Modulo per la presentazione delle osservazioni per i piani/programmi/progetti sottoposti a procedimenti di valutazione ambientale di competenza statale

ID: Codice procedura (ID_VIP/ID_MATTM) 10099

Progetto per la realizzazione e l'esercizio di un impianto eolico industriale con impianto di accumulo e delle opere connesse denominato "Poggio del Mulino", della potenza complessiva di 46,2 MW, sito in Valentano (VT) e Latera (VT).

Immagine n. 1. Cartografia del nuovo vincolo "Ambito paesaggistico, geologico e geomorfologico dell'orlo della caldera di Latera e delle sue pendici interessate dai centri eruttivi periferici" in cui ricade l'impianto eolico "Poggio del Mulino".

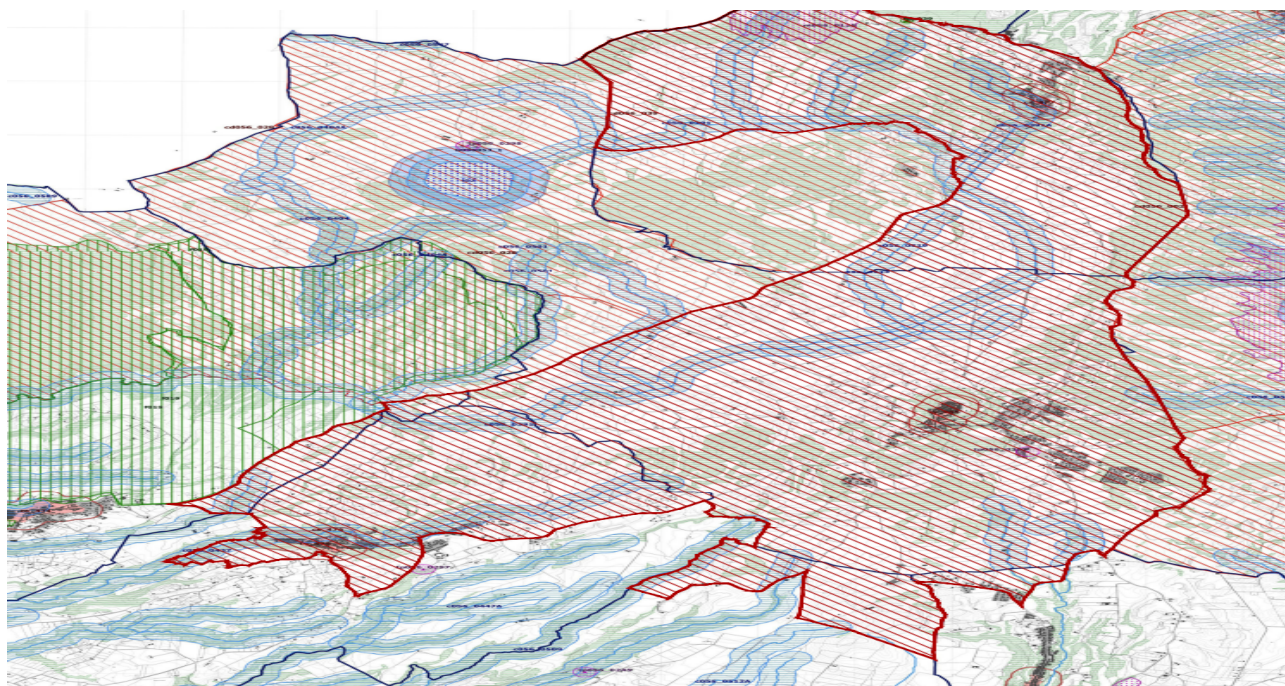
Come è illustrato nell'immagine si ribadisce che l'impianto eolico "Poggio del Mulino" ricade **completamente** all'interno del perimetro di questo nuovo vincolo di notevole interesse pubblico e quindi come affermato dal Consiglio di Stato nelle sentenze citate, l'impianto è insediato in area non idonea ai sensi dell'art. 20 comma 8 lettera c quater del D.Lgs. n. 199/2021 e ss.mm.ii. Si evidenzia inoltre che il Vincolo dell'Orlo della Caldera di Latera ha cucito insieme i due vincoli enunciati e già esistenti della Conca del Lago di Bolsena (D.M. 24.10.1960 e D.M. 22.05.1985) e la Conca del lago di

Mezzano e territorio circostante (DM 22.05.1976 “*Conca del Lago di Mezzano e territorio circostante*” e DM 22.05.1984 “*Selva del Lamone*”) testimoniando se ce ne fosse stato ancora bisogno il notevole pregio paesaggistico di tutta l’area. Pregio paesaggistico arricchito dal valore naturalistico della confinante Riserva Naturale della Selva del Lamone con la sua Area Contigua e i vari siti Natura 2000 e le due aree di importanza internazionale per gli uccelli, IBA 099 Lago di Bolsena e la 012 Selva del Lamone. Da non dimenticare che la Caldera di Latera dove insisterebbe l’impianto è una zona molto ricca di siti archeologici. Inoltre, si segnala anche l’impatto sulle tradizioni agroalimentari con la zona dell’olio extravergine di oliva DOP Canino e del Pecorino Toscano DOP e altri pregiati prodotti tipici locali del Biodistretto del Lago di Bolsena.

ALLEGATO 2

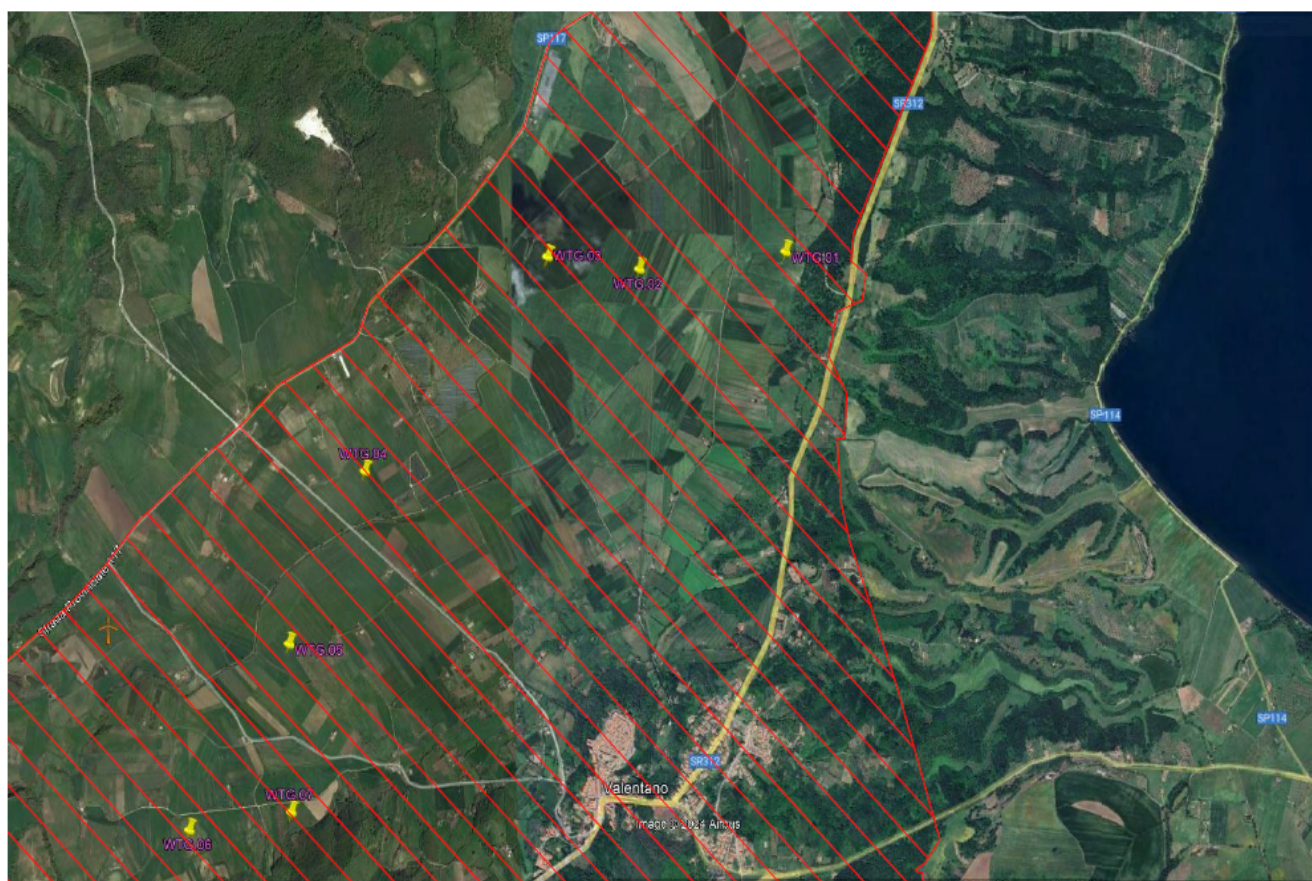
Per illustrare la posizione dei sette aerogeneratori all’interno del perimetro del vincolo dell’*“Ambito paesaggistico, geologico e geomorfologico dell’orlo della caldera di Latera..”* si produce apposita cartografia.

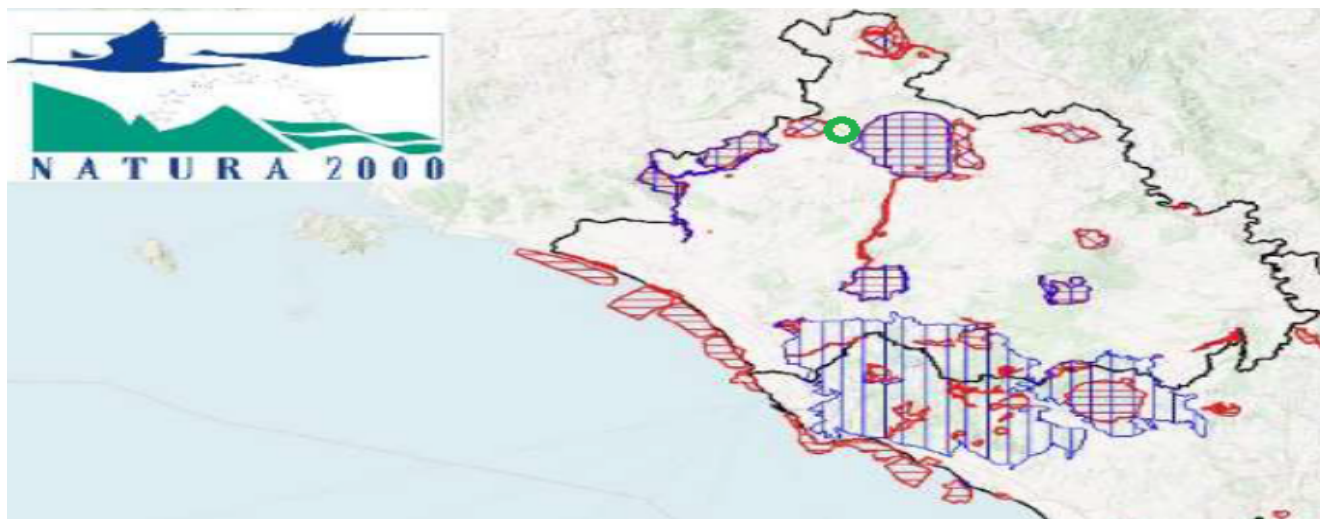
Sulla base delle distanze di 2 km evidenziate dal TAR di Lecce sezione I e di quanto previsto dalle linee guida nazionali si evidenzia che tutti e sette gli aerogeneratori sono ad una distanza di 2 km o leggermente superiore rispetto ad altri impianti fotovoltaici, geotermici o eolici.

Infatti, l'Aerogeneratore WTG 01 tra 900 e 1,9 km si cumula con impianti fotovoltaici e l'impianto geotermico “Latera”. L'Aerogeneratore WTG 02 ha nel raggio di una distanza compresa tra 300 e 1750 metri con impianti fotovoltaici e con l'impianto geotermico citato. L'Aerogeneratore WTG 03 a 590 dal WTG 02 si cumula ugualmente con l'impianto geotermico a 1300 metri ed a 600 metri con l'impianto fotovoltaico esistente nell'area. L'Aerogeneratore WTG 04 si cumula tra 250 e 700 metri con due impianti fotovoltaici. L'Aerogeneratore WTG 05 avrebbe a 1150 un aerogeneratore (VAL 7) delle stesse sue dimensioni del progetto eolico “Vallerosa” in VIA alla Regione Lazio e tra 1200 e 1600 metri 3 impianti fotovoltaici già insediati. L'Aerogeneratore WTG 06 a 1330 metri l'aerogeneratore VAL 7, a 600 metri la WTG 07 e tra 2300 e 2500 altri due aerogeneratori (FA 1 e FA 2) delle stesse sue dimensioni sempre del progetto eolico Vallerosa. Anche se ad una distanza di poche centinaia di metri superiore ai 2 km si troverebbe l'impianto fotovoltaico “Agricastro”. L'Aerogeneratore WTG 07 a 1600 metri l'aerogeneratore delle stesse sue dimensioni VAL 7 ed a circa 2 km un impianto fotovoltaico. Il cumulo di questi impianti si avrebbe all'interno di un poligono con un perimetro di poco più di 18 km.

IMMAGINE n. 1. CUMULO IMPIANTI EOLICI nella TUSCIA

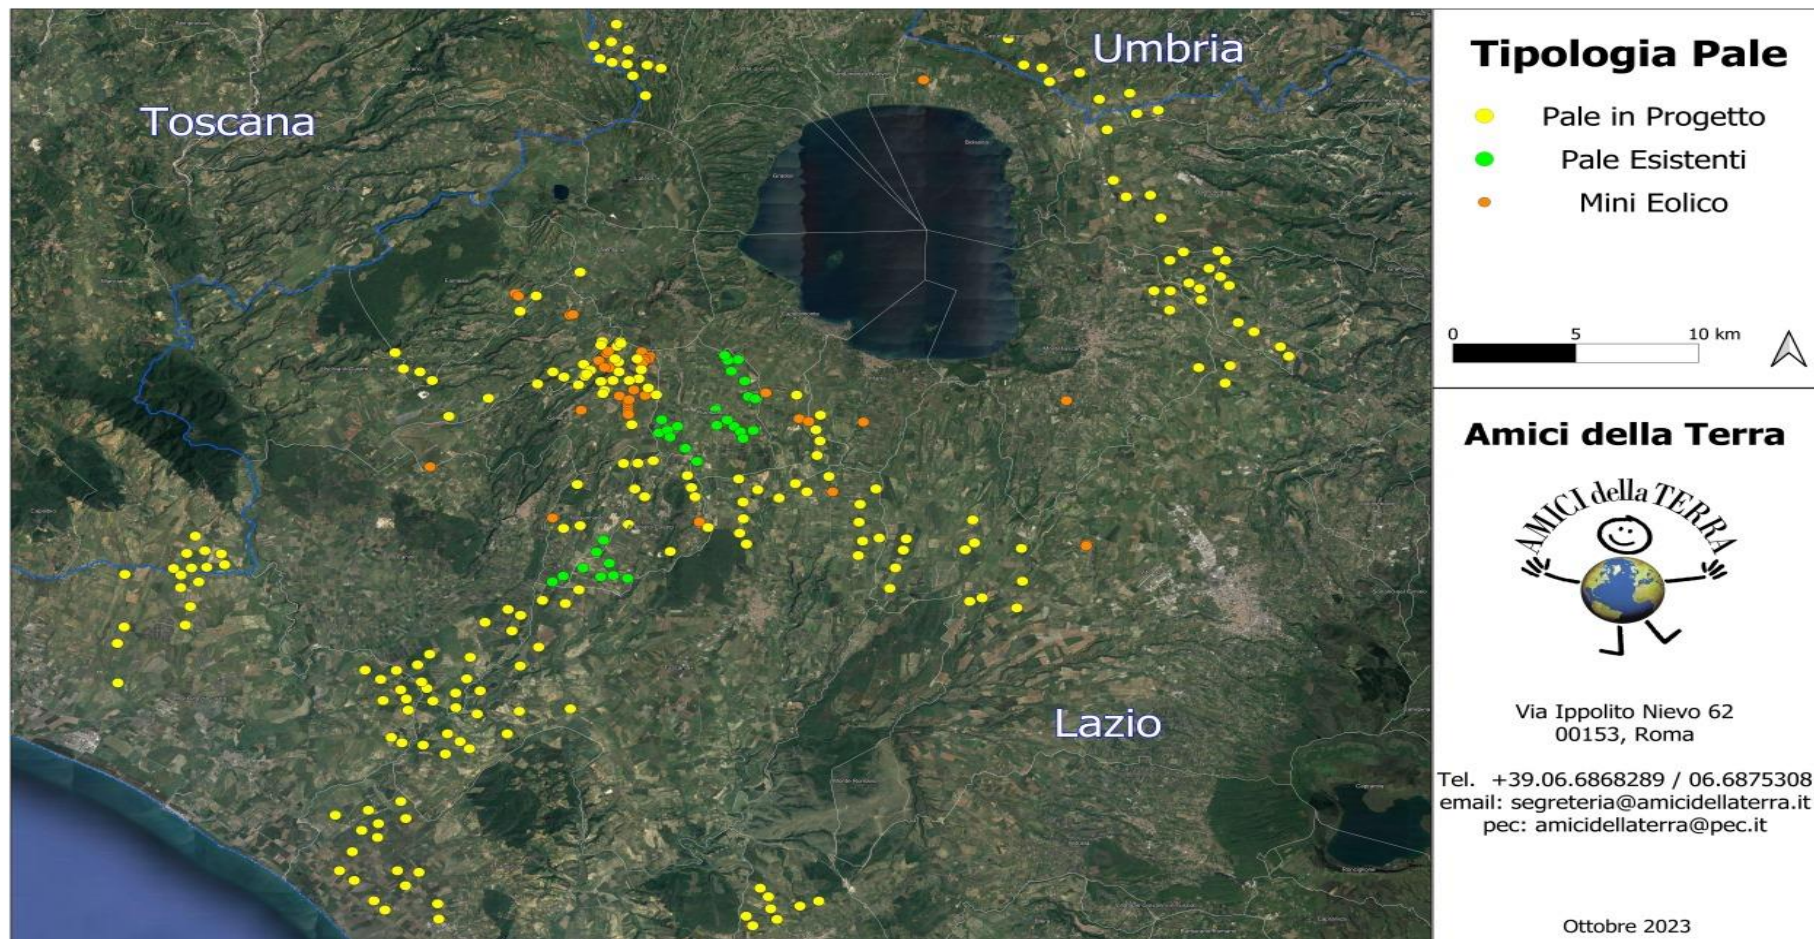
Si allegano i files degli impianti eolici esistenti, in progetto ed approvati che mostrano il cumulo e l'intervisibilità degli impianti eolici nell'area vasta del viterbese e zone di confine Umbria e Toscana. (Cfr. Allegato C-immagini n. 1 e 2). Per il cumulo e la saturazione della Tuscia da impianti FER si allega anche il file che dettaglia il notevole numero e le diverse località nelle quali sono presenti e sono stati progettati dal 2008 al 2023 (Cfr. Allegati A e B).

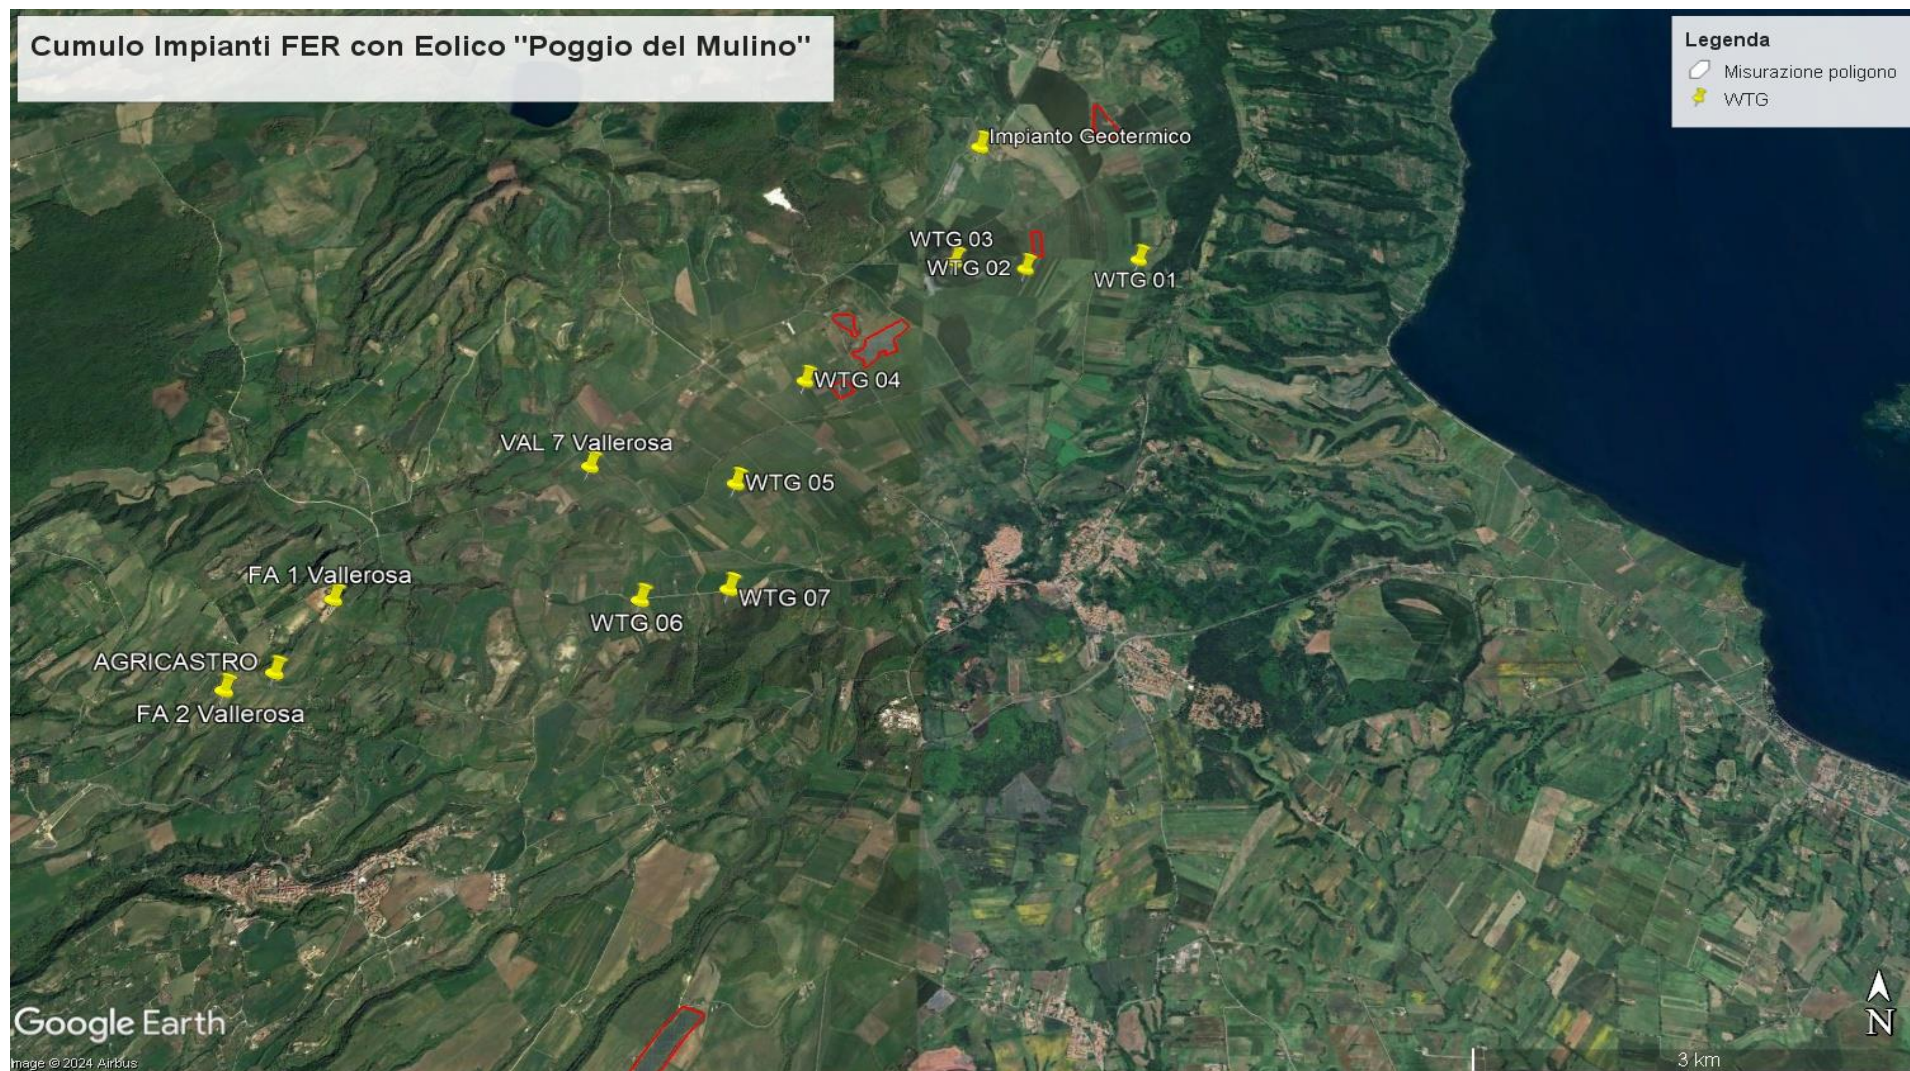
Le carenze dei due documenti prodotti dalla proponente sono subito evidenti se si considera che in uno spazio che va da poco più di un km a tre km si trovano tre aerogeneratori delle stesse dimensioni del progetto eolico industriale "Vallerosa" in VIA presso la Regione Lazio, diversi impianti fotovoltaici esistenti anche più vicini e un altro denominato "Agricastro" di 61 ha in VIA al Mase così come un impianto geotermico pilota denominato "Latera" sempre in VIA al Mase (Cfr. Immagine n. 3 dell'Allegato 1).
